5. 提案書に対する質問書の概要及びこれに対する事業者の回答

「（仮称）吹田円山町開発事業環境影響評価提案書」について、吹田市環境まちづくり環境影響評価条例第23条第1項の規定に基づき、「提案書に対する質問書」が平成27年11月9日～12月25日の間に4通提出されている。

表5-1(5) 提案書に対する質問書及びこれに対する事業者の回答

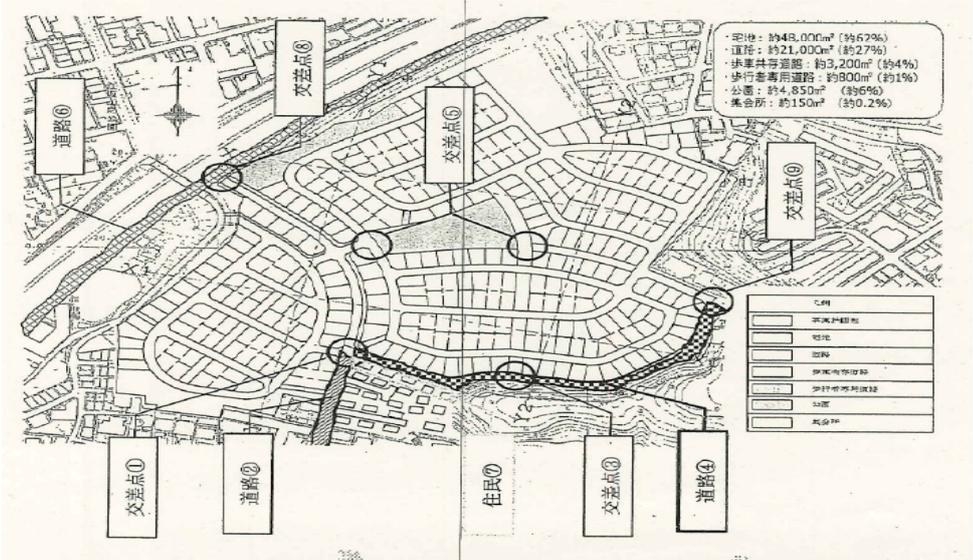
質問書の概要	事業者の回答
3	<p>3 別添地図の①から⑨に関しては、下記のとおり、具体的に検討するよう求めます。</p> <p>(1) 円山町事業地の自然や高低差は、我々住民(⑦)にとっては、名神からの騒音、粉じんの緩衝としての機能も有していた。であるのに、自然を破壊したうえ、土地の高低の低減を行うことは、あえて、我々の生活環境の悪化及び破壊並びに資産価値の低下を否応なく強いることになるので、最低限、下記の補償を求めます。</p> <p>ア ⑦に隣接する部分は公園にするなど 100メートル以上セットバックさせ、緑化すること。</p> <p>イ 道路④の交通量を増加させないこと(下記第3の3の(2)を実現すること。)</p> <p>ウ 我々住民(⑦)が安全かつ安心して、通学、通勤等できるよう、⑦側に歩道(反射板等)を設置すること。</p> <p>エ 道路④を円山町事業計画地内に移設すること。できないなら、道路④の歩車共存道路化又は道路④を途中で歩行者専用にし、車両の通り抜けができないようにすること。</p> <p>オ 道路⑥と名神の間に防音壁を設置すること。</p>	<p>ア) 事業計画地は、第一種低層住居専用地域(一部が第一種中高層住居専用地域)や風致地区の指定を受けておりますので、高さや宅地内での住宅のセットバック等の制限を遵守し計画しますが、100m以上のセットバックは事業計画上難しく、ご理解を頂きたく存じます。</p> <p>イ) ウ) エ) 道路④につきましては、交差点①⑨を計画することで、事業計画地内の居住者による通行を抑制することを考えております。また、交差点③は、緊急車両等の緊急時の車両通行用の交差点として考えておりますので、今後、関係部局との協議の中で認めて頂ければ、平常時は自動車の通行ができない交差点にすることを考えております。なお、道路④に面する事業計画地内の宅地から道路④へ、車の直接の出入りはありません。</p> <p>オ) 名神高速道路沿いの防音壁は西日本高速道路株式会社へ要望をしております。ご意見も踏まえて、継続して要望して参ります。</p>
